**kennzeichnender Querschnitt (Planung)**  
**BAB-km 25,800 =**  
**Bau-km 1+300**

Freistaat Bayern Autobahndirektion Südbayern		Unterlage		8
Seestraße 7-11, 80339 München, Tel. 089 54221-0, Fax 089 5422-200, E-Mail: poststelle@adbb.bayern.de		Blatt Nr.		4 P
Planfeststellung		Datum		Zeichen
A 99 Ost Autobahnring München		Juni 11		Kappl / Heinrich
8 - streifiger Ausbau		Referat 433		Juni 11
AK München Nord - AS Haar		Sachgebiet 43		Juni 11
Bauabschnitt I		Abteilung 4		Juni 11
AK München Nord bis AS Aschheim / Ismaning		Dr. Wüst		
Strecken-km 24,500 bis km 31,815		<b>kennzeichnender Querschnitt</b> BAB-km 25,800 Bau-km 1+300 Maßstab 1 : 100		
Abs. 420 km 0,22 bis Abs. 440 km 0,939				
Aufgestellt: München, den 13.07.2011 Autobahndirektion Südbayern Lichtenwald, Präsident		Planänderung aufgestellt: München, den 10.03.2016 Autobahndirektion Südbayern Peiker, Ltd. Baudirektor

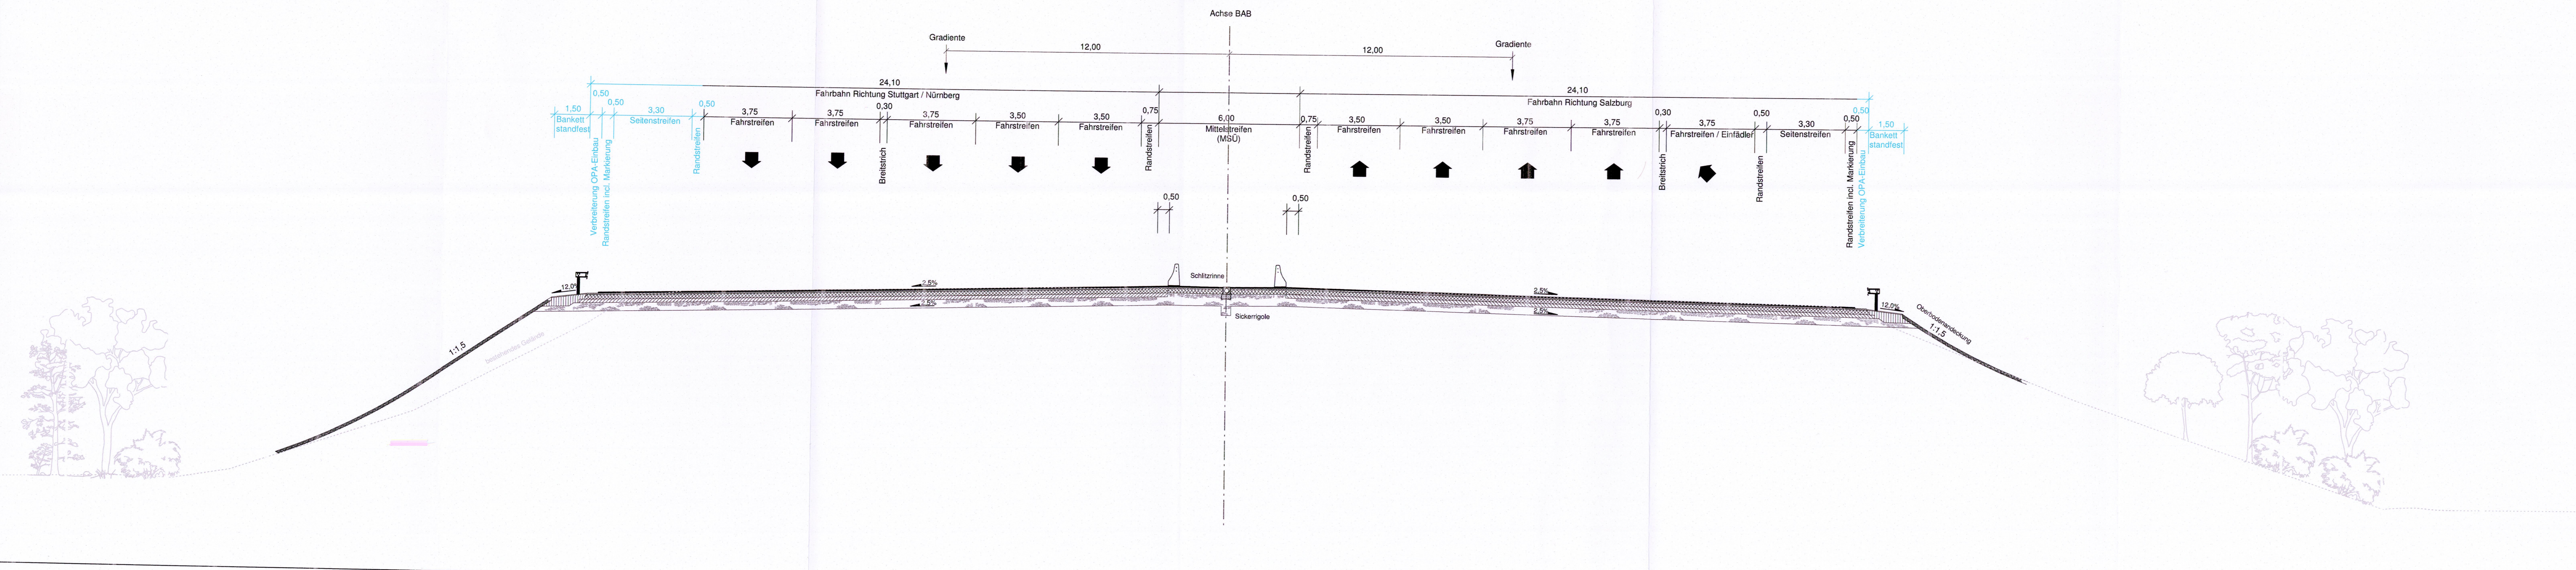
Planänderung vom 10.03.2016 zu den Tekturunterlagen				
Nr.	Änderung gegenüber der Planfassung vom 10.10.2012	geprüft	Datum	Name
1	Verbreiterung der Fahrbahn aus Verkehrssicherheitsgründen (Seitenstreifen) und Entwässerungsgründen (CPA-Verbreiterung)

1. Tektur vom 10.10.2012 zu den Planfeststellungsunterlagen				
Nr.	Änderung gegenüber der Planfassung vom 13.07.2011	geprüft	Datum	Name
1	Entfall der Entwässerungsanlage Nr. 1 (BWVZ-Nr. 3.2)			
2	Vergrößerung der Entwässerungsanlage Nr. 2 (BWVZ-Nr. 3.3)			
3	Verschiebung der Entwässerungsanlage Nr. 14 (BWVZ-Nr. 3.1)
